Bauleitplanung der Gemeinde Bippen
hier: Aufstellung des Bebauungsplanes Nr. 37 "Solarpark Ohrte / Ohrtermersch"
Stellungnahme nach § 4 Abs. 1 BauGB

**Bauleitplanung der Gemeinde Bippen: Bebauungsplan Nr.37 "Solarpark
Ohrte/Ohrtermersch"
hier: TÖB-Stellungnahme NLWKN**

Aufstellung des Bebauungsplanes Nr. 37 „Solarpark Ohrte/Ohrtermersch“

Hier: Frühzeitige Beteiligung der Behörden und sonstigen Träger öffentl. Belange gem. § 4 Abs. 1 BauGB

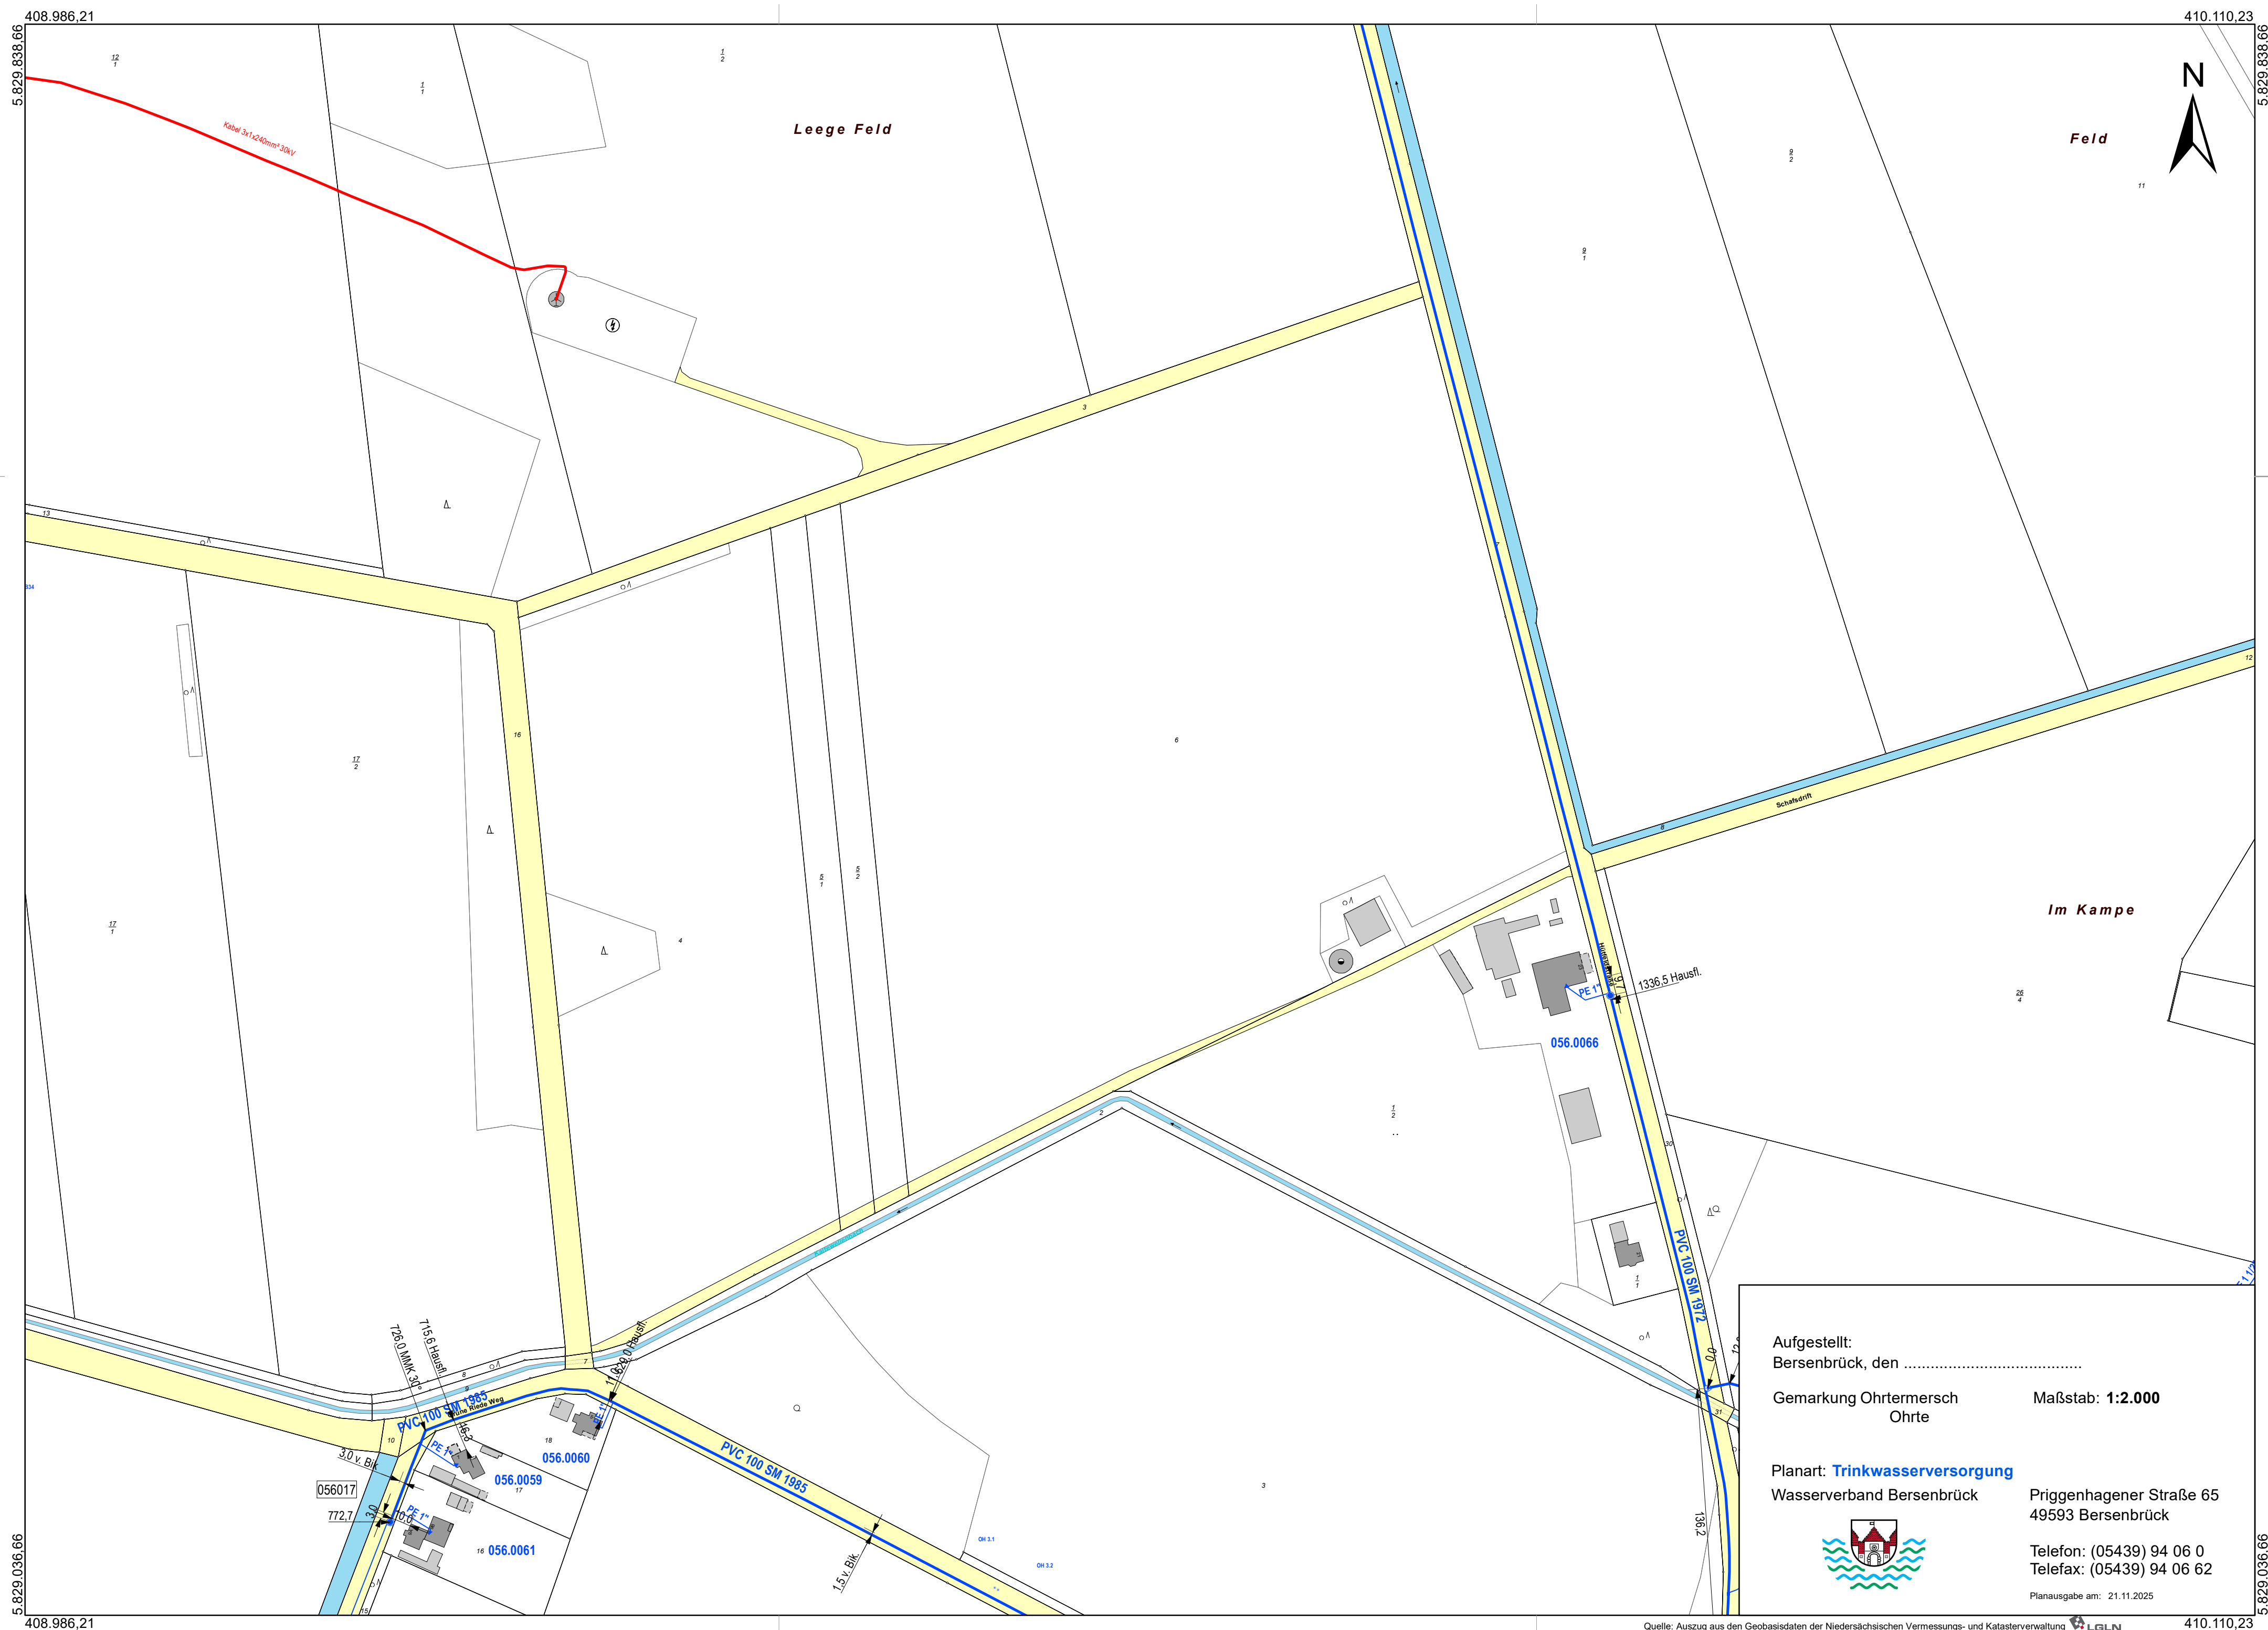
Entlang des gesamten Geltungsbereiches im Teilbereich 1 verläuft eine Trinkwasserhauptleitung. Gemäß Detailplanung liegt diese innerhalb der Bauverbotszone. Eine Überbauung ist daher nicht gestattet. Vor einer Bebauung sollte daher die Lage der Leitung durch Querschläge festgestellt und eine Überbauung ausgeschlossen werden. Sollte eine Umlegung erforderlich sein, trägt der Veranlasser der Maßnahme die entstehenden Kosten.

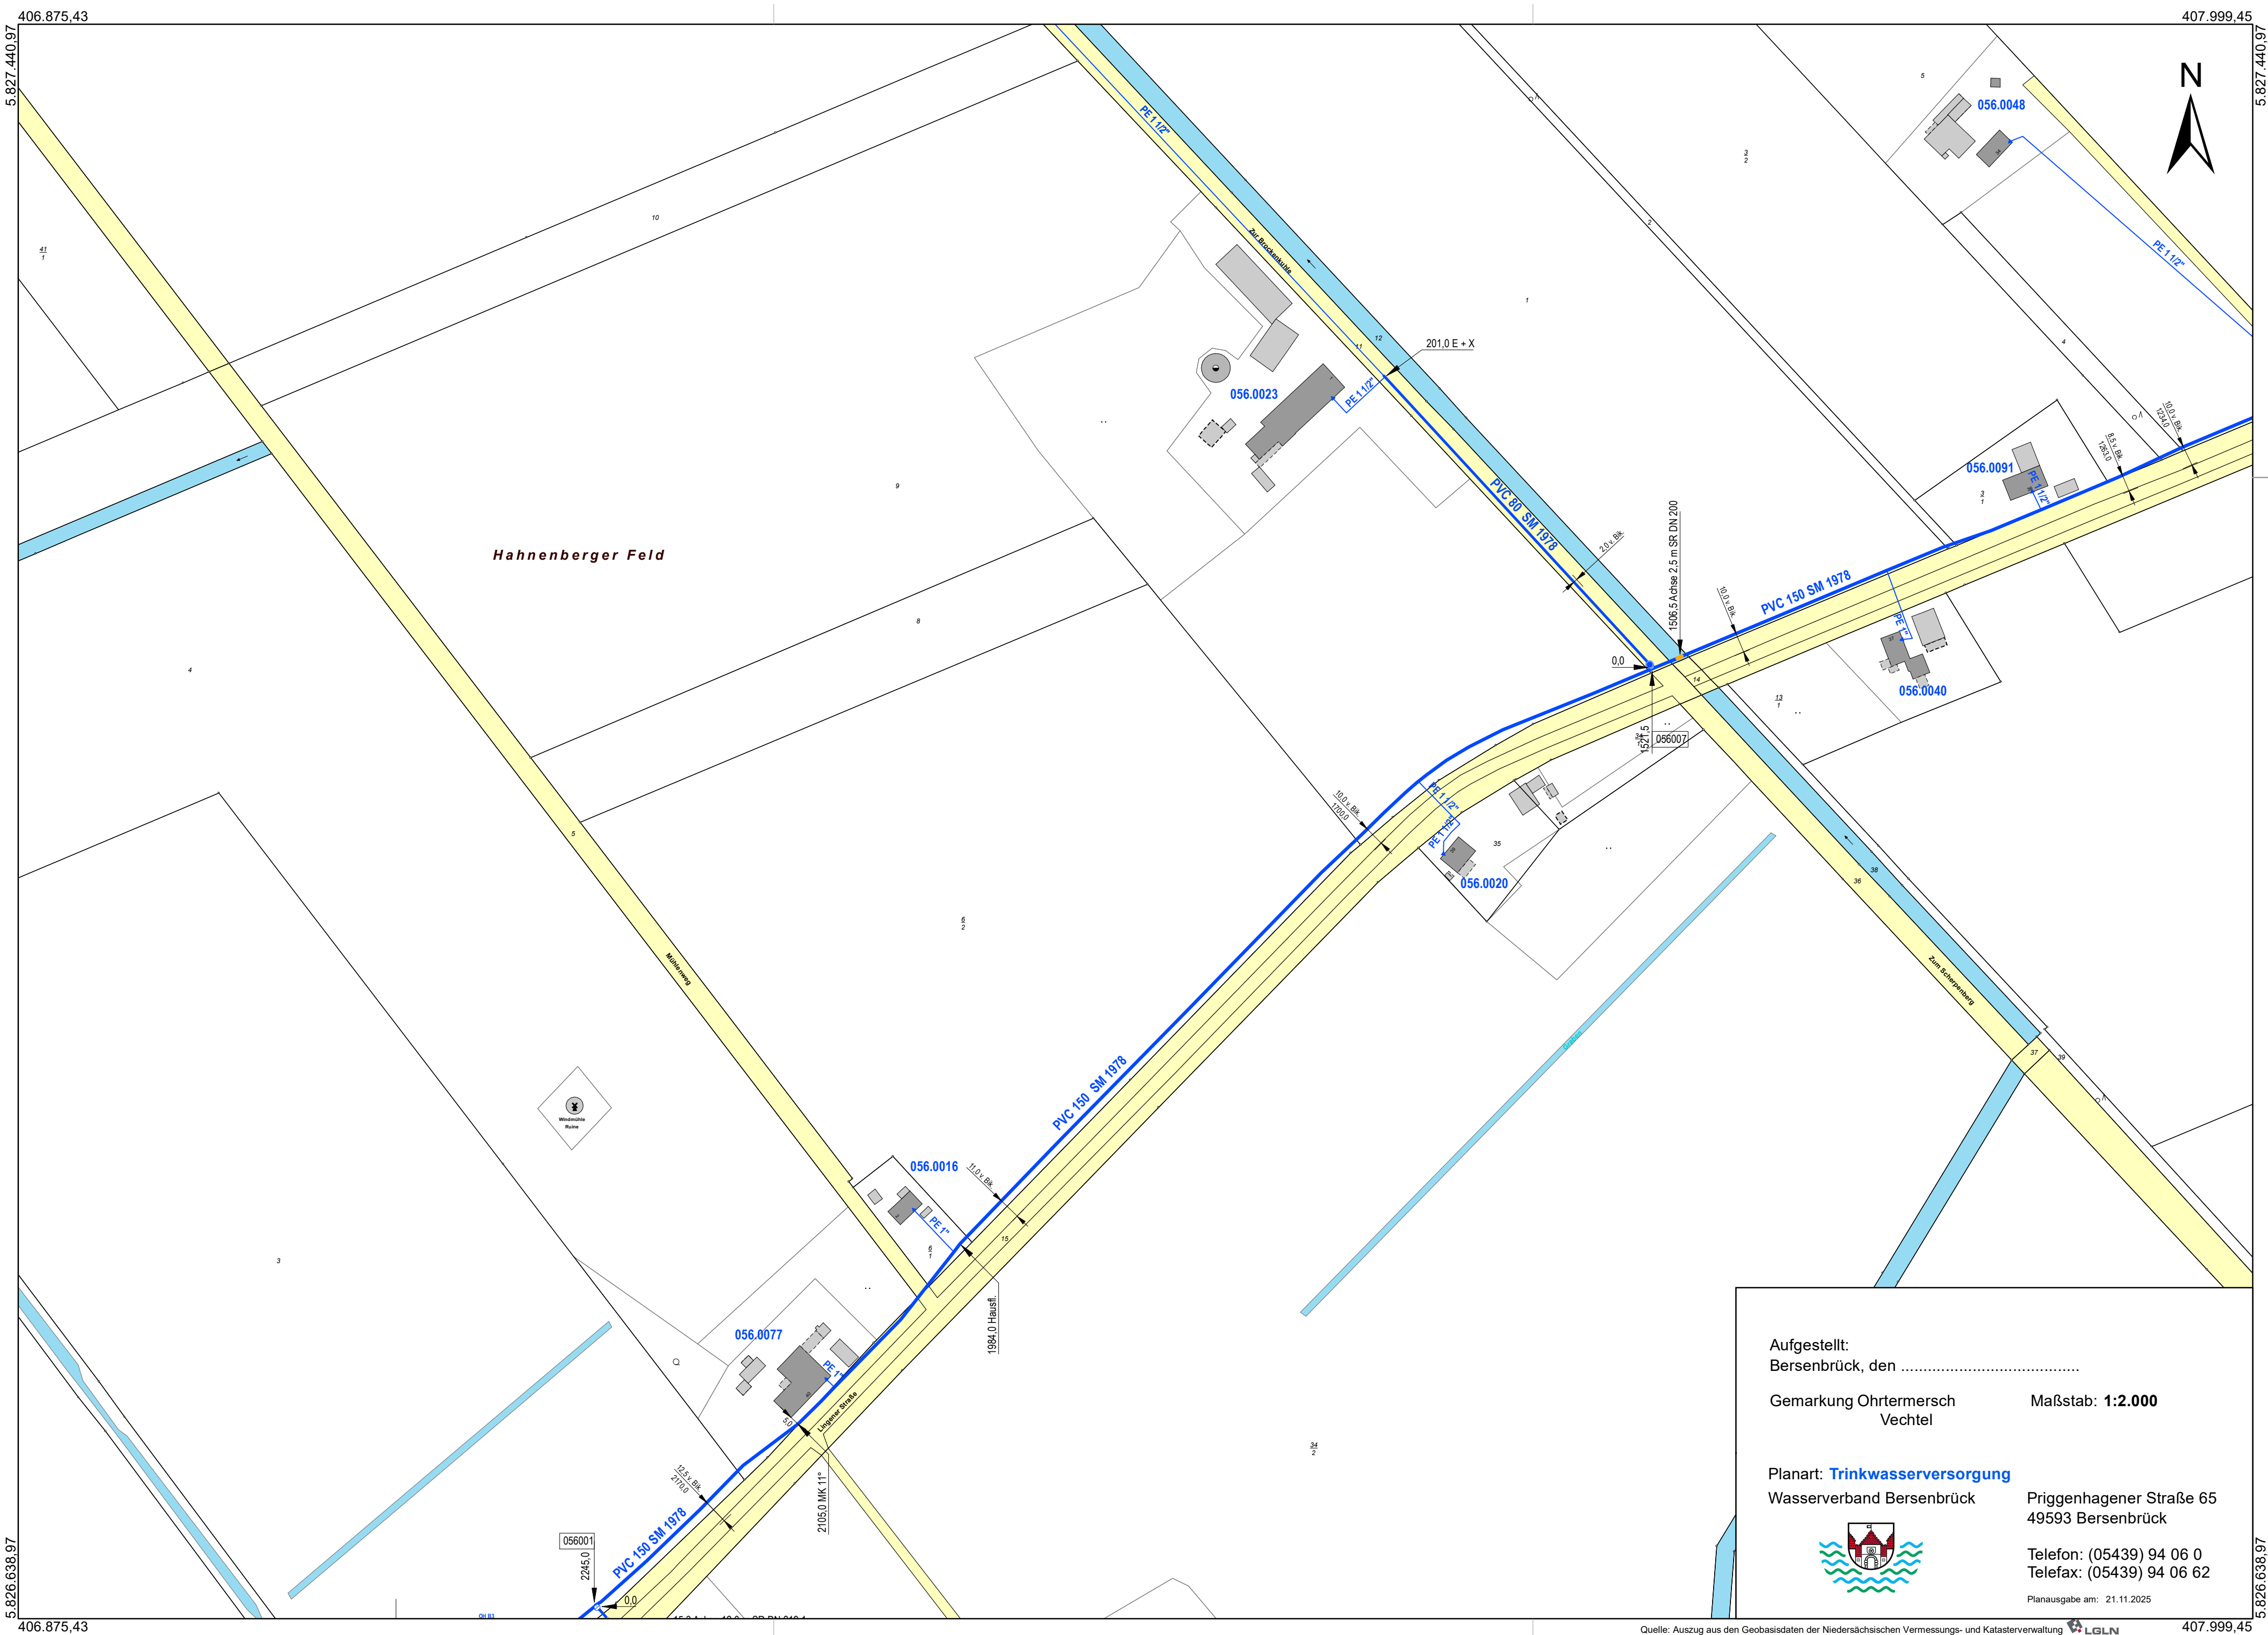
Im Teilbereich 2 bestehen keine Bedenken.
